改善箇所説明図

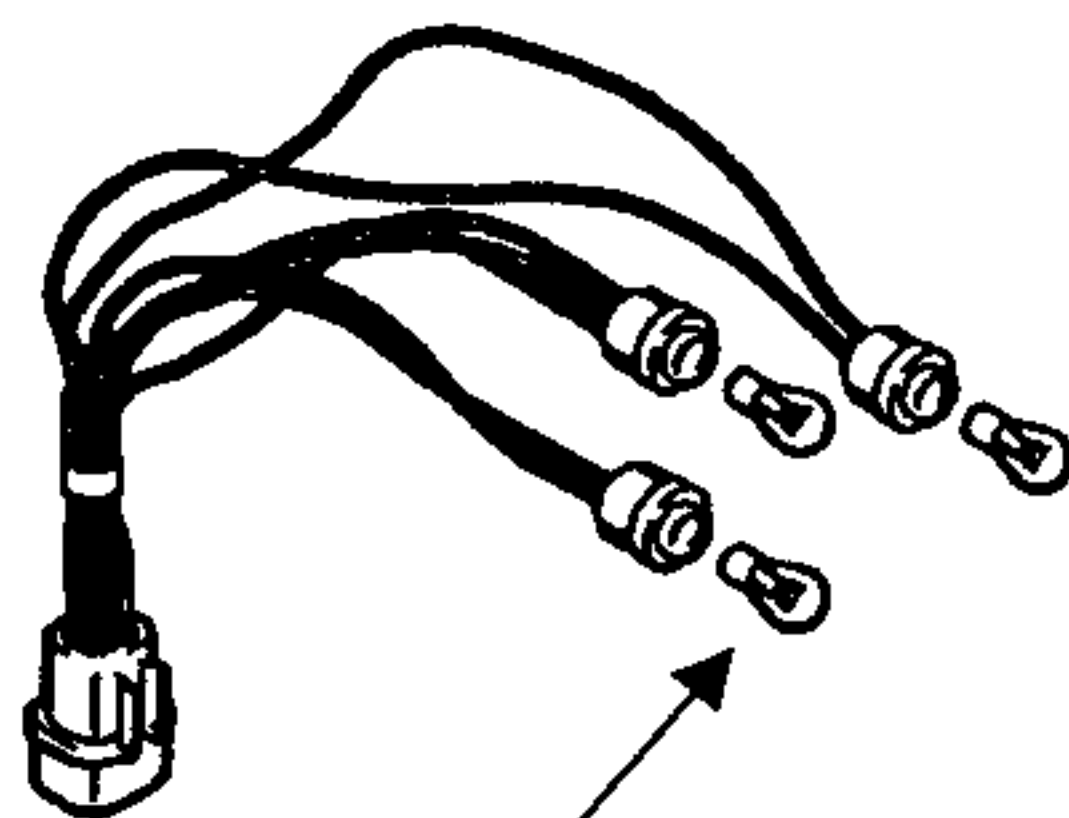
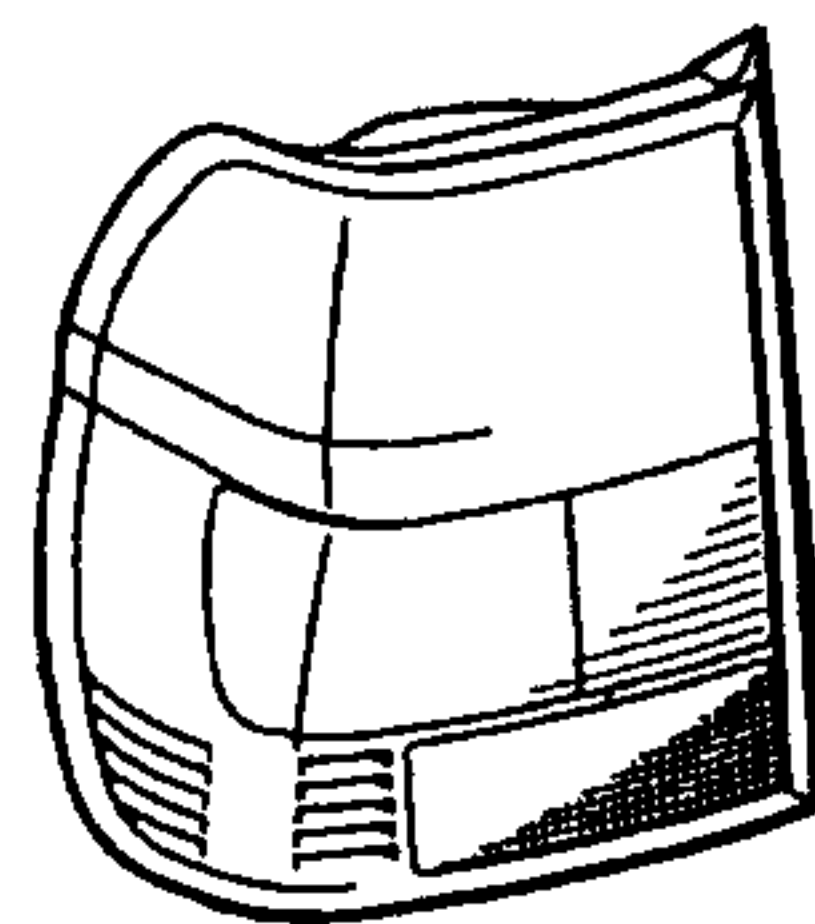
方向指示器において、バルブの橙色コーティング塗装材料が不適切なため、コーティング塗装寿命が不足している。そのため、そのままの状態で使用を続けると、橙色コーティング塗装が剥離し、灯光色が白色となるおそれがある。

基準不適合発生箇所

バルブ

方向指示器

改善の内容

全車両、バルブを対策品に交換する。

識別：助手席ドアローヒンジピン上部に白色または黄色ペイントを塗布する。
